StRH VI - 1749991-2022

Der StRH Wien wählte 2 Sozialpsychiatrische Ambulatorien sowie 2 Spezialeinrichtungen aus und unterzog diese einer sicherheitstechnischen Prüfung. Grundsätzlich war in den einzelnen Einrichtungen ein verantwortungsvoller Umgang mit sicherheitstechnischen Themen festzustellen. Die ausgewählten Einrichtungen präsentierten sich größtenteils in einem ordnungsgemäßen sowie hygienisch entsprechenden Zustand und gaben nur punktuell Anlass zur Kritik.

5. Sozialpsychiatrisches Ambulatorium Landstraße und Gerontopsychiatrisches Zentrum

Abbildung 2: Aufwärtsführende Treppe im Eingangsbereich Quelle: StRH Wien

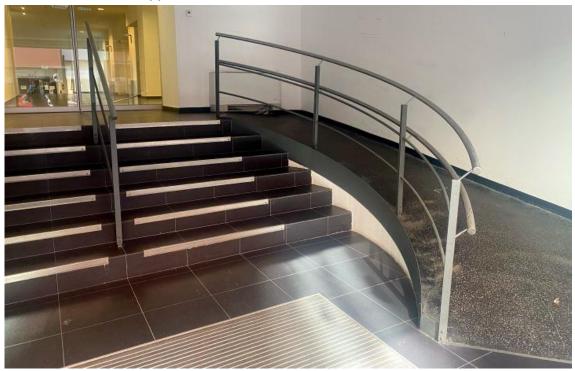
Demgegenüber war das Passieren des langgezogenen Eingangsbereiches infolge der Niveauunterschiede für Rollstuhlbenutzerinnen bzw. -benutzer nicht ohne Weiteres möglich. So musste nach

dem Eintritt über das Portal zunächst eine aufwärtsführende Treppe überwunden werden, um sodann kurz vor dem Hoftrakt über eine abwärtsführende Treppe wieder auf das ursprüngliche Niveau zu gelangen. Neben den beiden genannten Treppen waren Rampen eingezogen worden, die jedoch beachtliche Neigungen, nämlich 19,4 % bzw. 28,7 %, aufwiesen. So wird in der OIB-Richtlinie 4 "Nutzungssicherheit und Barrierefreiheit" das Längsgefälle für barrierefreie Gebäude mit höchstens 6 % angegeben, selbst für eine nicht barrierefreie Gestaltung sind Rampen auf max. 10 % Gefälle limitiert. Ferner fehlten bei den Rampen neben der aufwärtsführenden Treppe die wandseitigen Handläufe, die vorhandenen wiederum wiesen nicht die erforderliche Länge auf.

Der StRH Wien empfahl, eine alternative Möglichkeit in der Form von Hebeeinrichtungen o.Ä. zur Überwindung der Niveauunterschiede im langgezogenen Eingangsbereich zu evaluieren.
